改善箇所説明図

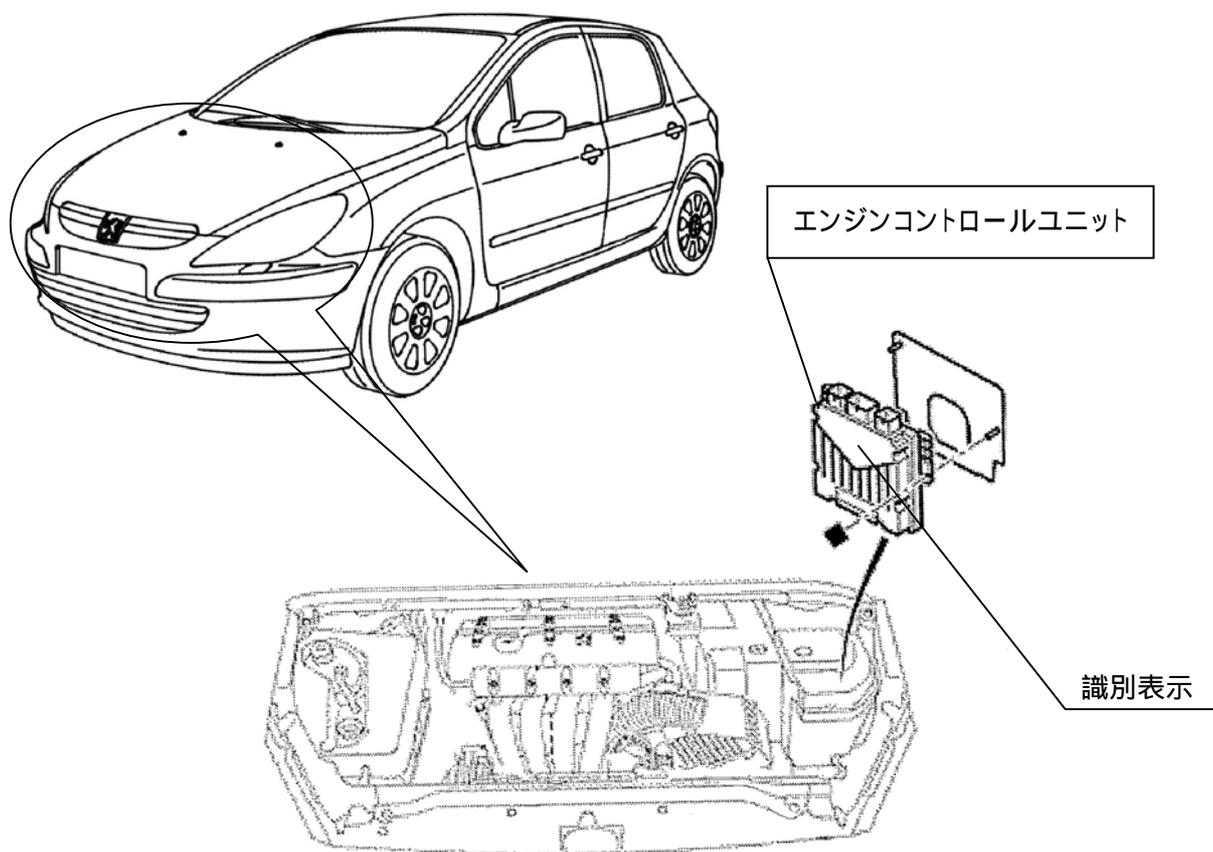
不具合発生箇所

エンジンコントロールユニットのソフトウェアのプログラムが不適切なため、イグニッションスイッチを断った後も燃料ポンプが作動し続けることがある。そのため、インジェクターから燃料が漏れて気筒内に蓄積し、クランキングが困難となり、最悪の場合、エンジン始動時に排出ガスが基準を超える、又は、エンジンが始動しないおそれがある。

改善内容

全車両、当該エンジンコントロールユニットのプログラムを対策したものに更新する。

識別表示

対策実施済み車両には、エンジンコントロールユニット上面に黄色のペイントでマークを表示する。
